D-2#楼(党校教学综合楼) 五层平面图(变更前) 1:100

建设单位	CLIENT
辰溪县建设局	
工程名称	PROJ. NAME
辰溪县三合一建设项目	
子项名称	SUB-ITEM
D-2#党校教学综合楼	
设计签字	SIGNATURE
项目经理	项目经理
孙楠	孙楠
设计总负责人	设计总负责人
孙楠	孙楠
专业负责人	专业负责人
孙楠	孙楠
设计	设计
孙楠	孙楠
制图	制图
孙楠	孙楠
校对	校对
孙楠	孙楠
审核	审核
孙楠	孙楠
审定	审定
周树瑞	周树瑞
注册人	注册人
孙楠	孙楠
出图盖章	STAMP
图纸名称	DRAWING TITLE
五层平面图	
工程代号	2019-AF023-12
图别	建筑修
版次	2.0
图号	005
日期	2023.05

建设单位	CLIENT
辰溪县建设局	
工程名称	PROJ. NAME
辰溪县三合一建设项目	
子项名称	SUB-ITEM
D-2#党校教学综合楼	
设计签字	SIGNATURE
项目经理	肖雨
设计总负责人	孙楠
专业负责人	汤黎
设计	汤黎
制图	汤黎
校对	肖雨
审核	孙楠
审定	周树瑞
注册人	孙楠
出图盖章	STAMP
图纸名称	DRAWING TITLE
闷顶层平面图	
工程代号	2019-AF023-12
图别	建筑修
版次	2.0
图号	006
日期	2023.05

建设单位	CLIENT
辰溪县建设局	
工程名称	PROJ. NAME
辰溪县三校合一建设项目	
子项名称	SUB-ITEM
D-2#党校教学综合楼	
设计签字	SIGNATURE
项目经理	肖丽
设计总负责人	孙畅
专业负责人	汤黎
设计	汤黎
制图	汤黎
校对	肖丽
审核	孙畅
审定	周树瑞
注册人	孙畅
出图盖章	STAMP
图名	DRAWING TITLE
1-10轴立面图	
工程代号	2019-AF023-12
图别	建筑修
版次	2.0
图号	008
日期	2023.05

①-⑩轴局部立面图 (变更后) 1:100

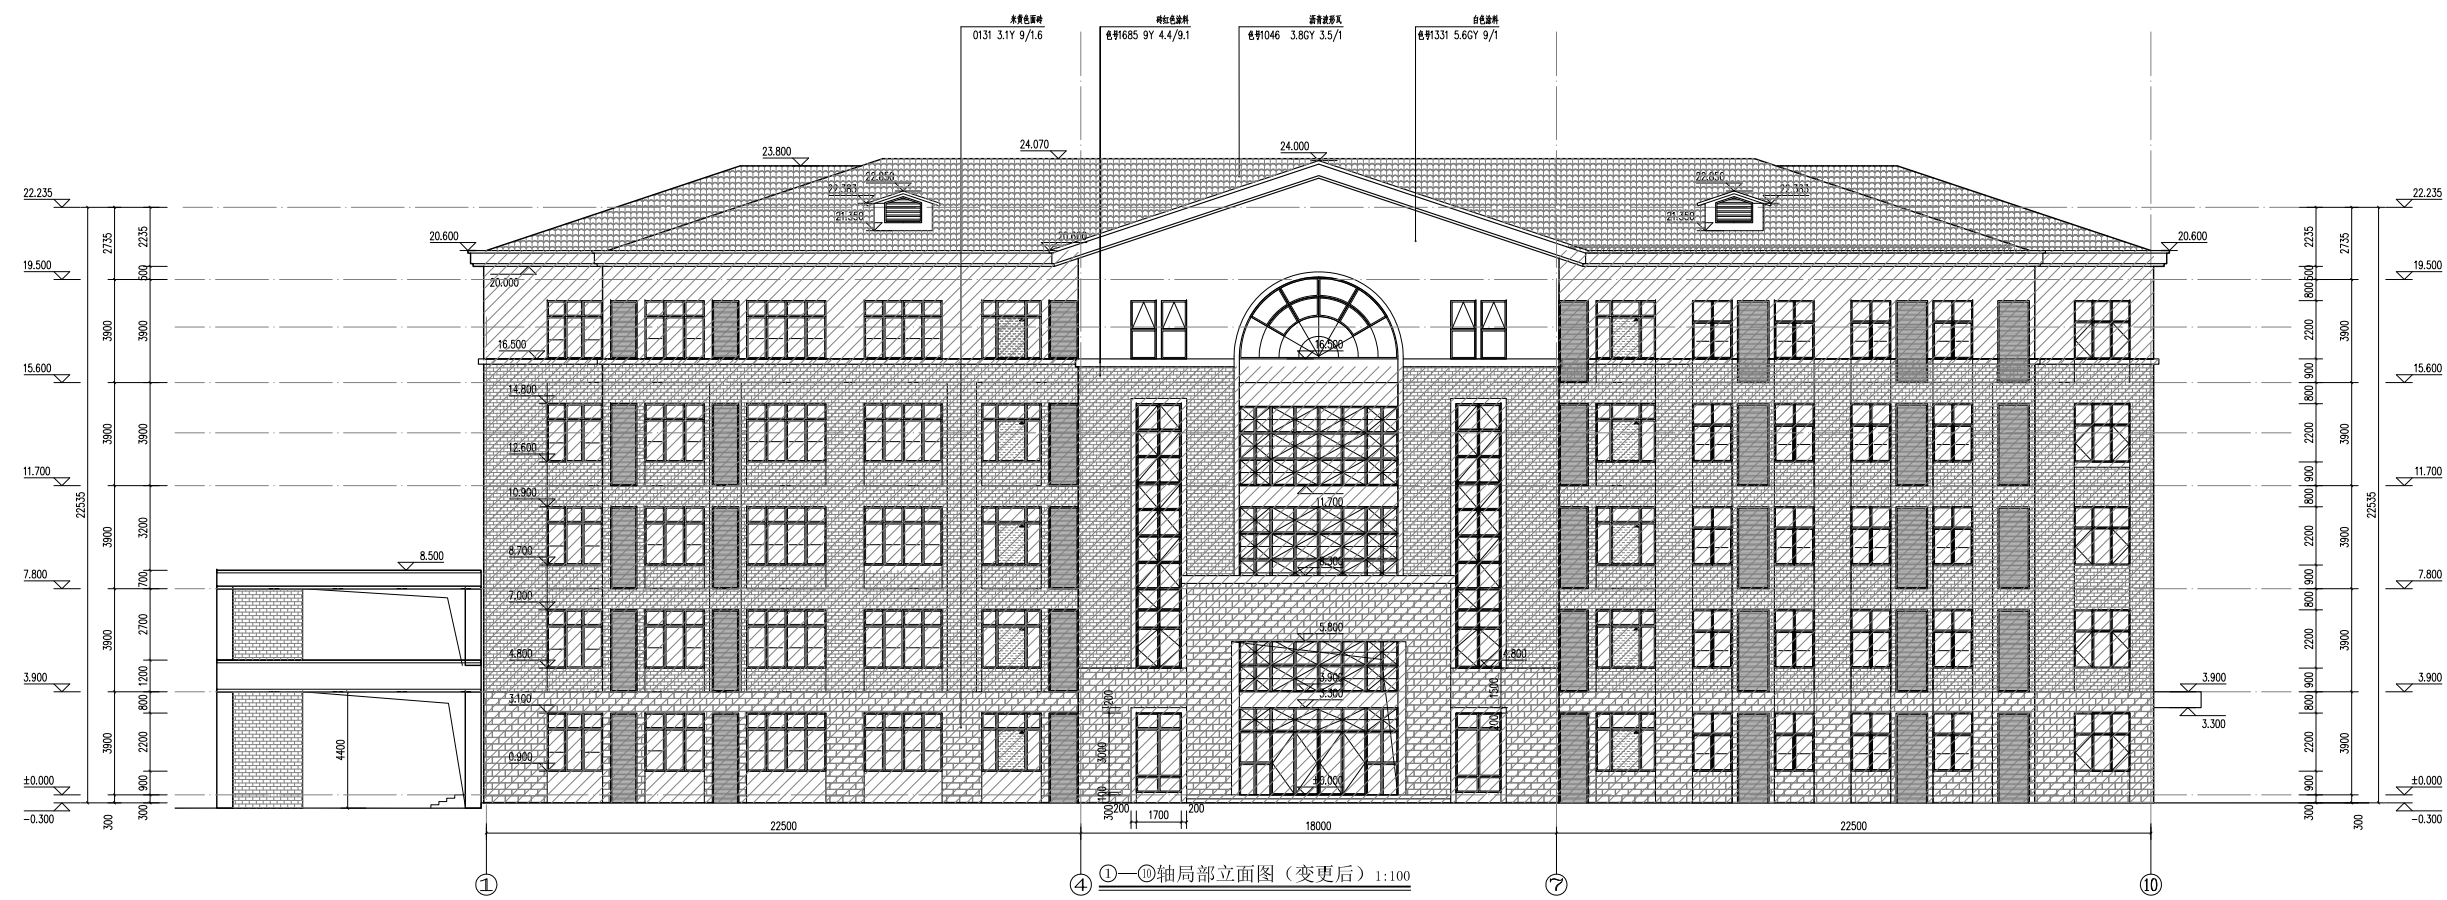
填充区域为原设计, 非本次变更范围。
